Mission régionale d'autorité environnementale

**Avis délibéré sur le
projet de parc agrivoltaïque
porté par la société FRANSOL 15,
commune de Villaines-la-Juhel (53)**

n° PDL 014635 / AP

Projet retenu au regard des enjeux de biodiversité (source étude d'impact)

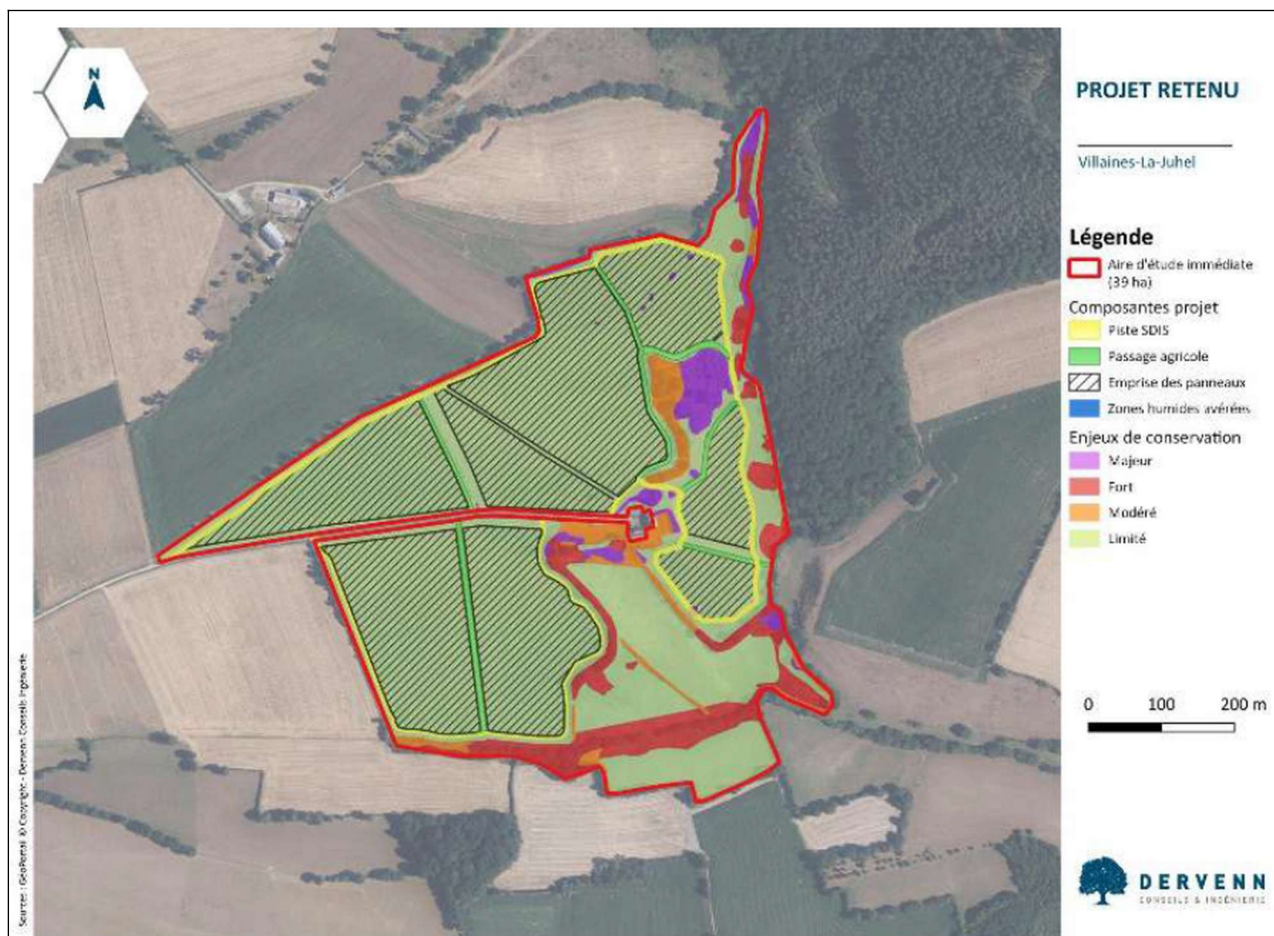
Le projet a des incidences sur des habitats à enjeux limités à l'exception des 323 m² de ronciers épars à enjeu majeur.

De plus, il précise que le tracé de la piste¹⁵ à créer pour les services de secours incendie traversera 25 m² de ronciers identifiés à enjeu de conservation fort lié en particulier aux amphibiens et aux reptiles, et 150 m² de prairie mésophile à enjeu modéré.
